REPÚBLICA DE PANAMÁ
MINISTERIO DE AMBIENTE

RESOLUCIÓN No. DEIA-IA- 650 -2022
De 21 de julio de 2022

Por la cual se resuelve la solicitud de evaluación del Estudio de Impacto Ambiental (EsIA), categoría II, del proyecto denominado: RESIDENCIAL LAS HORTENCIAS, cuyo promotor es la sociedad GRUPO ETMATT, S.A.

**ANEXO # 1: ACLARACIÓN DE OBRAS HIDRAULICAS A DESARROLLAR SOBRE
LA ZANJA # 2.**

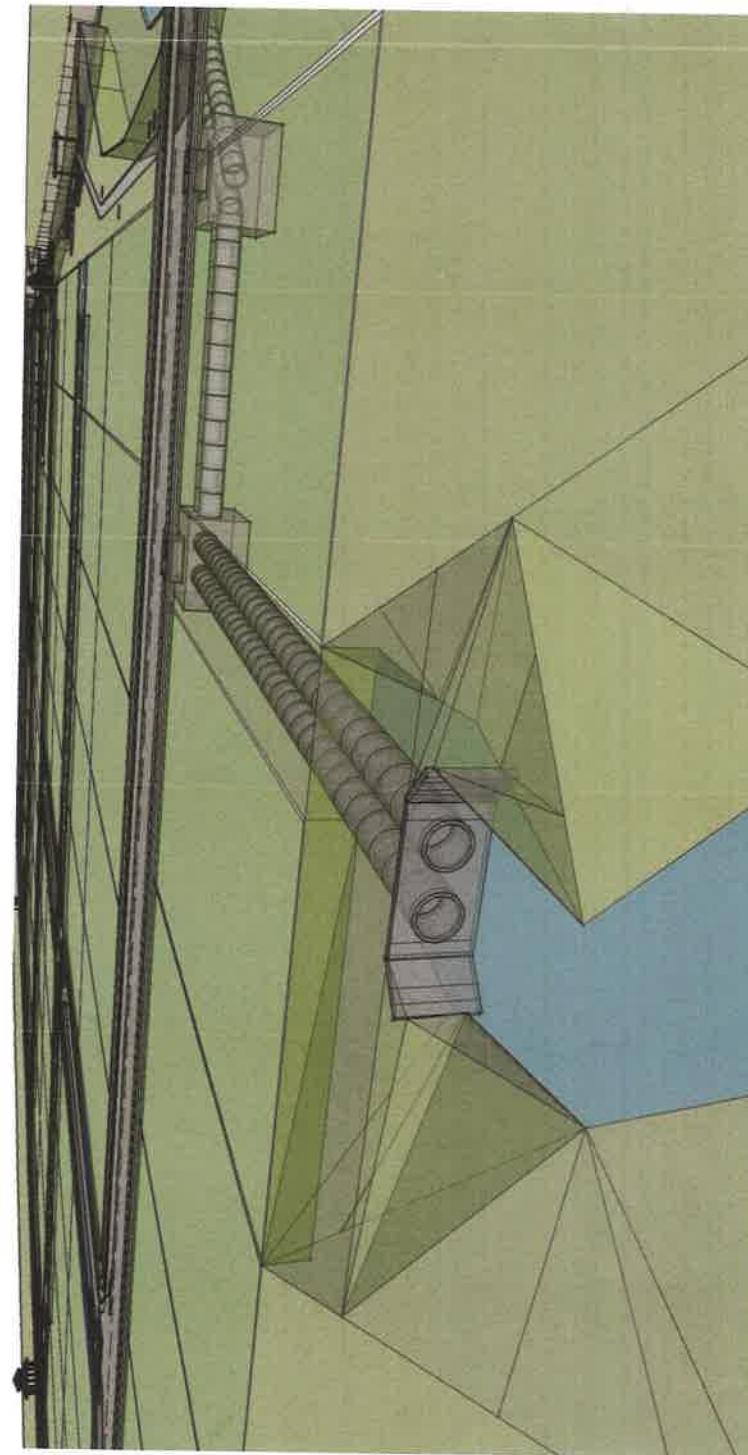
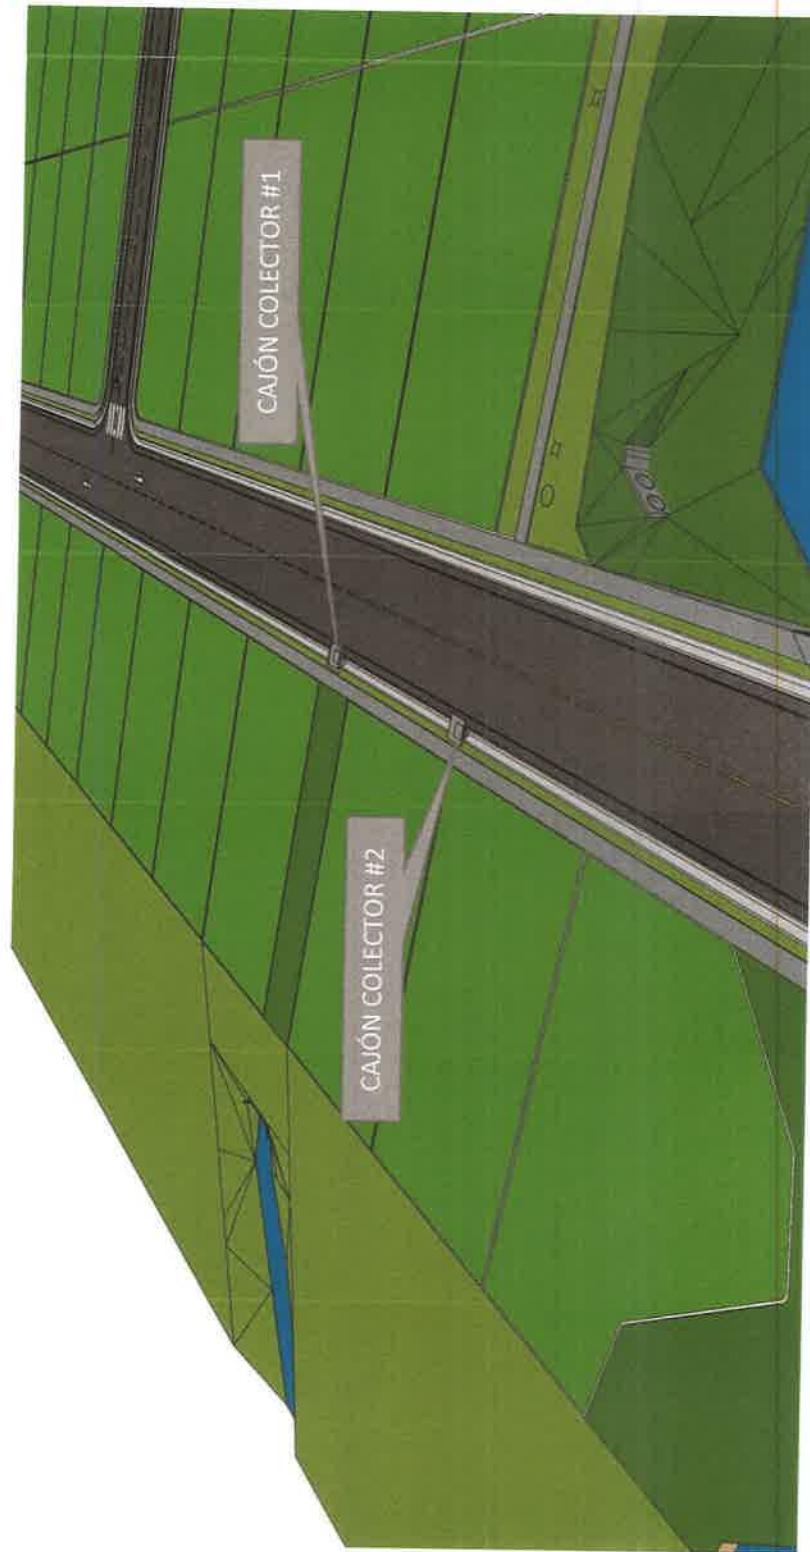
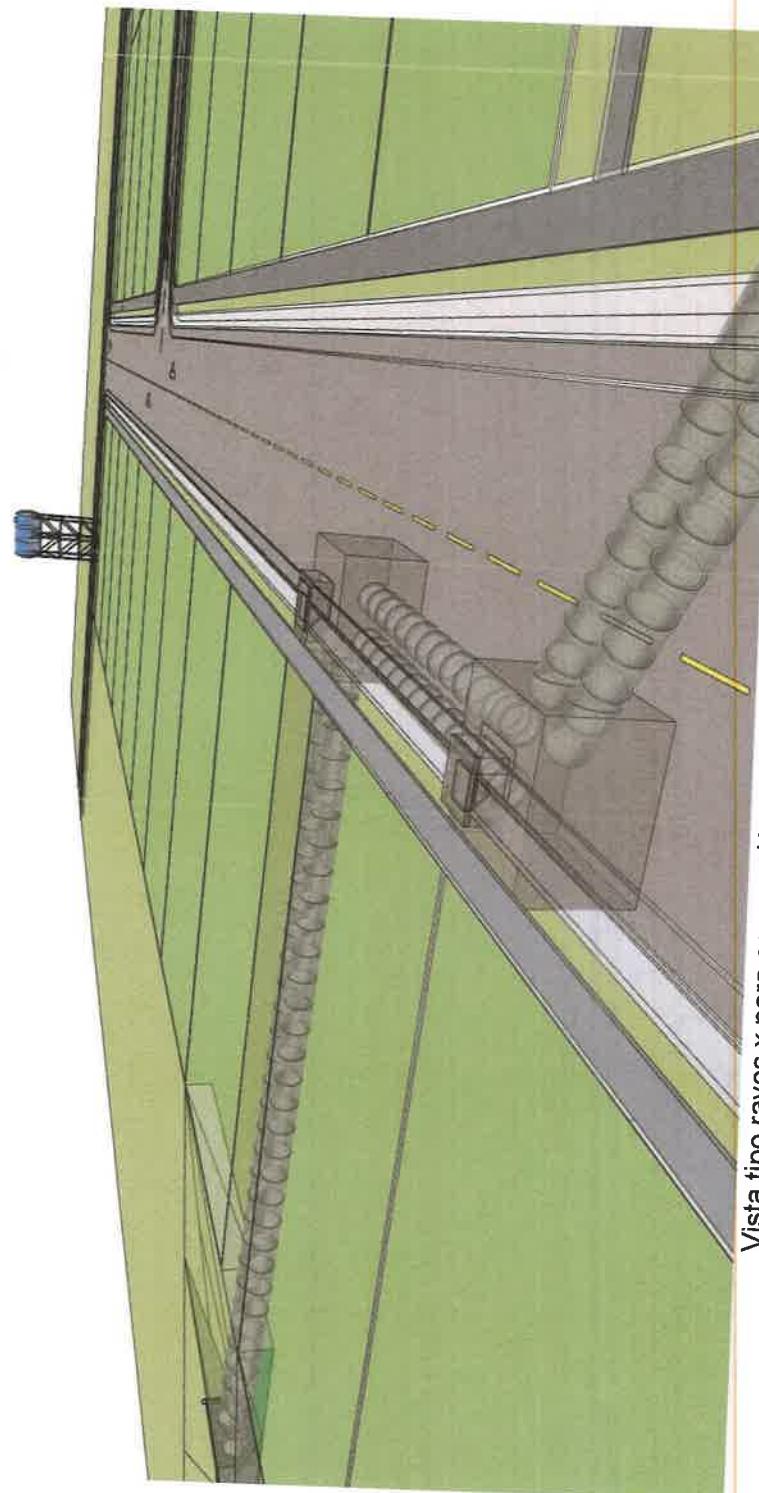
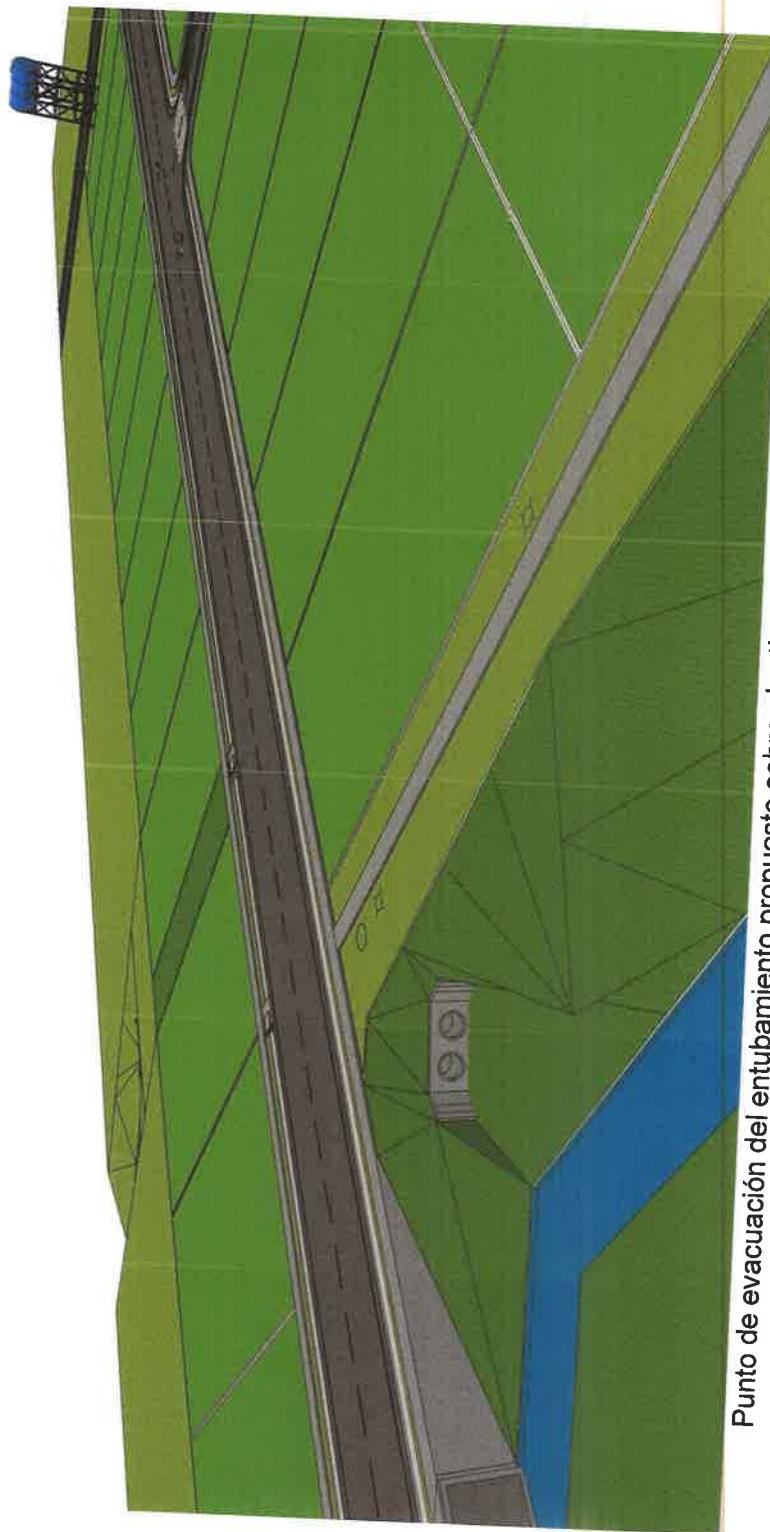
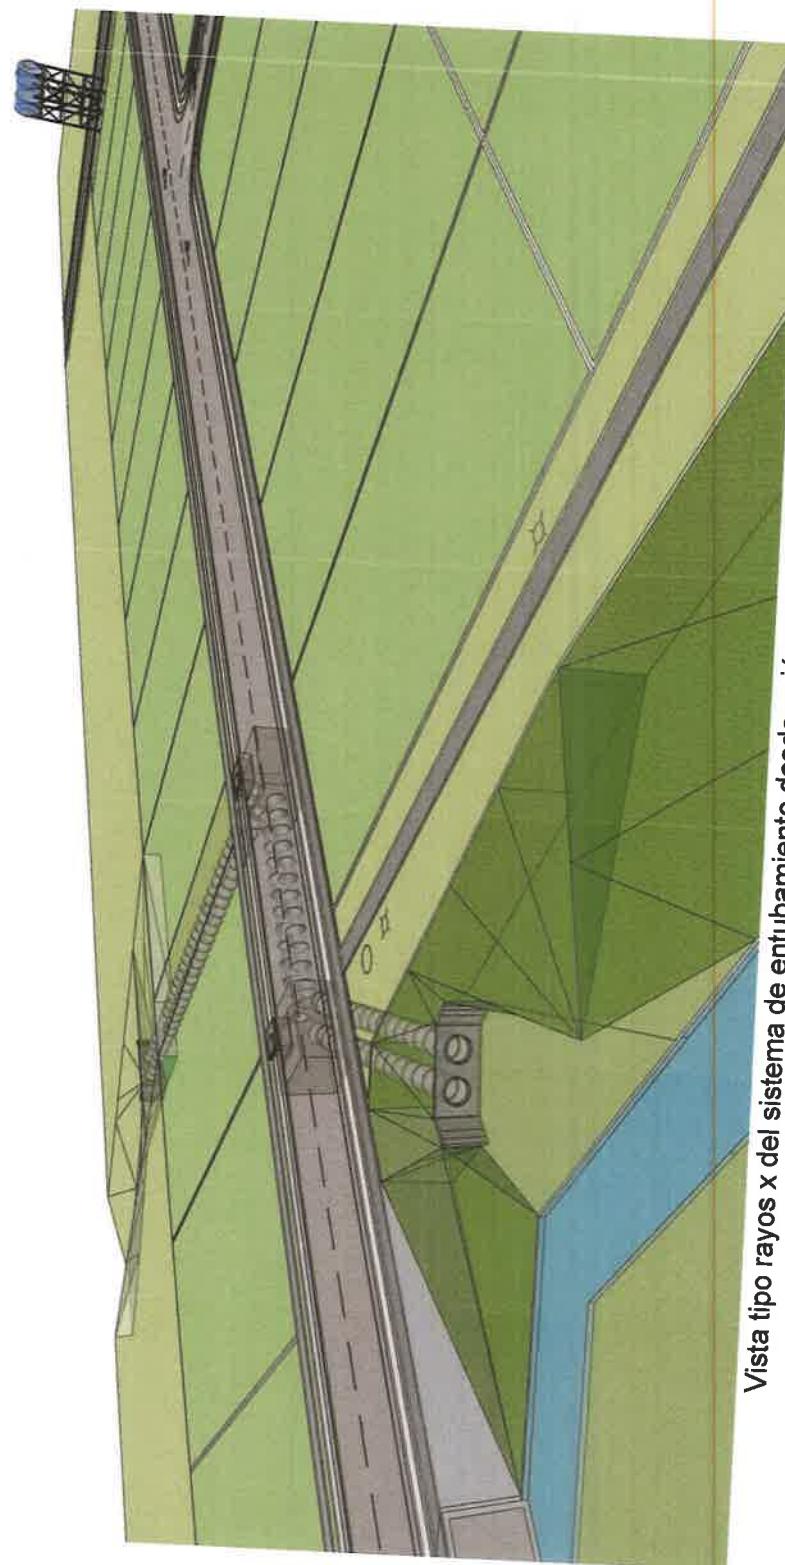
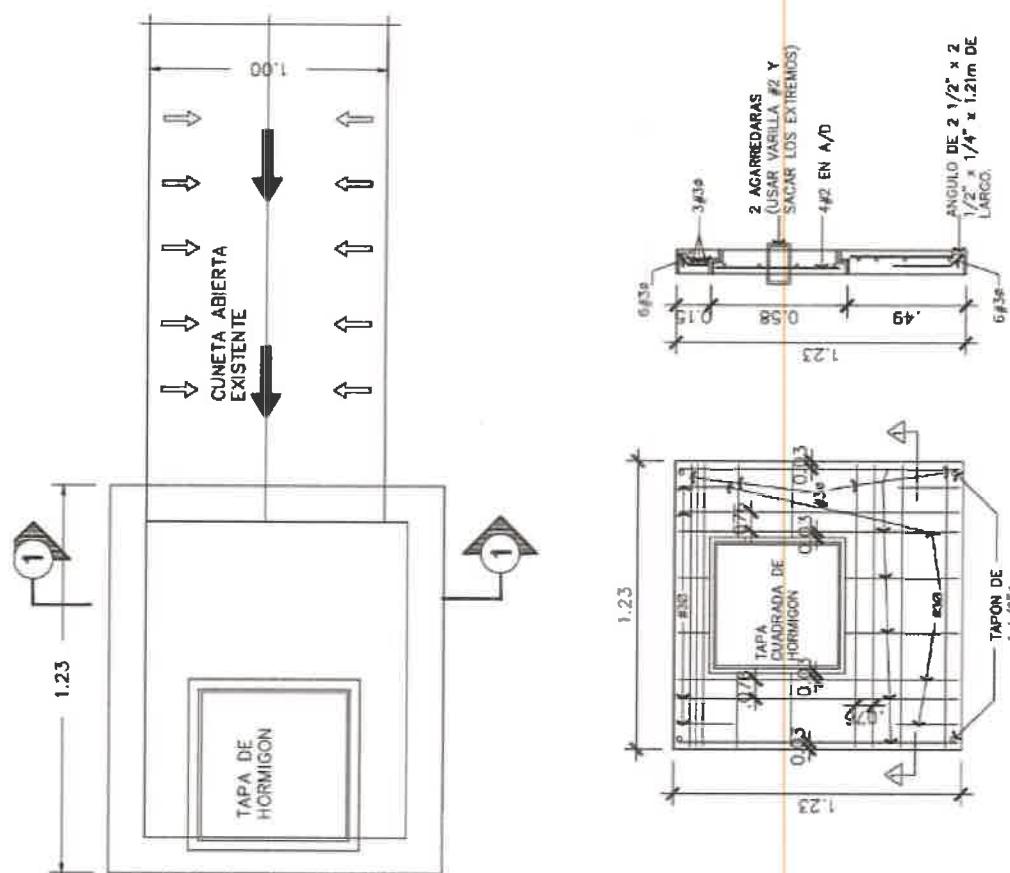
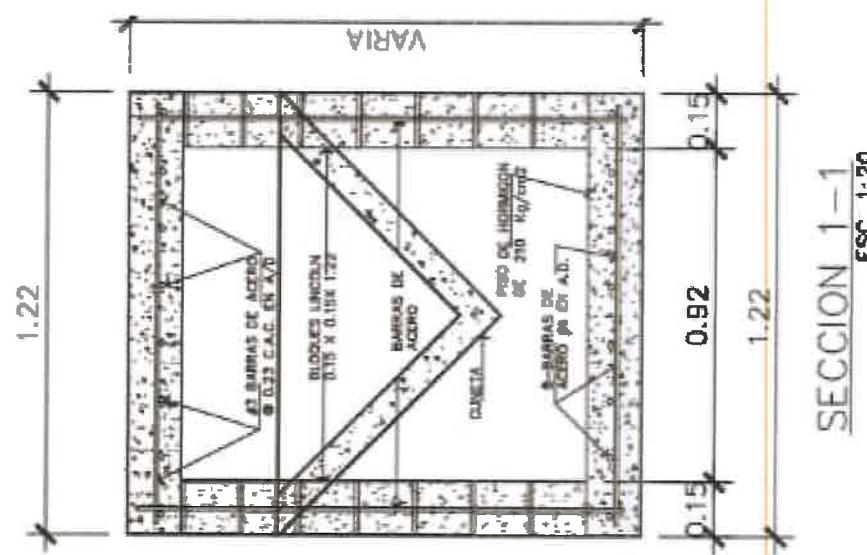
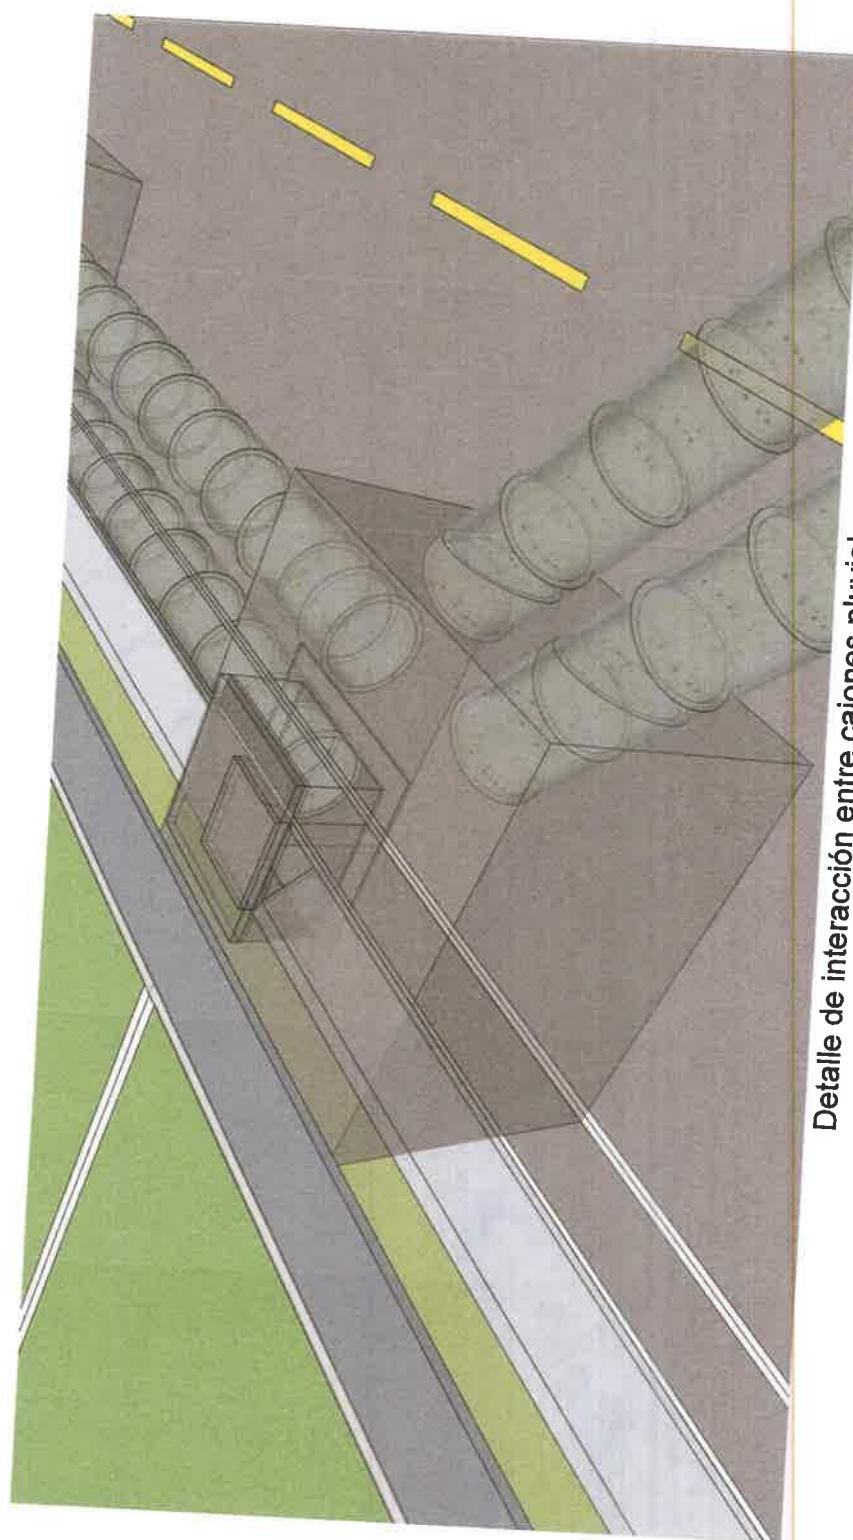
2. En relación a la respuesta dada a la pregunta 5 de la Primera Información Aclaratoria, en el acápite “a”, se indica para la zanja # 2 “*se plantea una servidumbre pluvial de 5 metros de ancho que contempla un cabezal de ingreso, un juego de doble tubería y cajones pluviales que garantiza la entrada y salida de esas aguas proveniente de otras fincas colindantes, dichos cajones pluviales funcionan como puntos en los cambios de direcciones para las tuberías dentro de nuestra finca y lograr conducir toda el agua que recoge la zanja #2 hacia la zanja #1*”. No obstante, el Estudio Hidrológico concluye “*en la Zanja N°2 se considera adecuado el uso de dos alcantarillas de ø=1.20 m para realizar el entubamiento de la zanja a fin de garantizar un buen manejo de los caudales producidos*”, por lo que no queda claro las obras hidráulicas que se pretenden realizar sobre la zanja #2. Aunado a esto, en el mapa generado por DIAM mediante el **MEMORANDO DIAM-0577-2022**, se observa que las coordenadas proporcionadas para las obras a realizar sobre la zanja # 2 no tienen una conexión lógica, además no conectan con la zanja #1.

A.) Aclarar las obras hidráulicas desarrollar por el proyecto, sobre la zanja #2, presentar la descripción detallada de cada una de las obras.

Posterior al ingreso de las aguas al cajón colector #1 cambia el sentido de dirección de las 2 líneas de tuberías a un ángulo de 90 grados y se mantiene una pendiente descendente del 1% hacia el cajón colector #2, la distancia entre ambos cajones colectores es de 13.80 ml por lo cual se requieren de 24 tuberías para este tramo.

Posterior al ingreso de las aguas al cajón colector #2 cambia el sentido de dirección de las 2 líneas de tuberías en un ángulo de 45 grados, manteniendo la pendiente descendiente del 1% hacia el cabezal de salida. Dicho cabezal se sitúa en el retiro de protección que conforma la servidumbre pluvial de la zanja #1, garantizando de esta manera la completa evacuación de las aguas, razón por la cual toda el agua proveniente de la zanja #2 se aporta al caudal de la zanja #1 y está logra continuar su tránsito en dirección sur hacia otras fincas. La distancia entre el cajón colector #2 y el cabezal de salida es de 16.00 m por lo cual se requieren de 28 tuberías para este tramo.

Los cajones colectores por encima del nivel de captación de la doble línea de tuberías presentan una caja de inspección correspondiente a la sección estándar de 1.20 m x 1.20 m de un cajón pluvial con su entrada para la interconexión con la cuneta triangular. Ver detalles
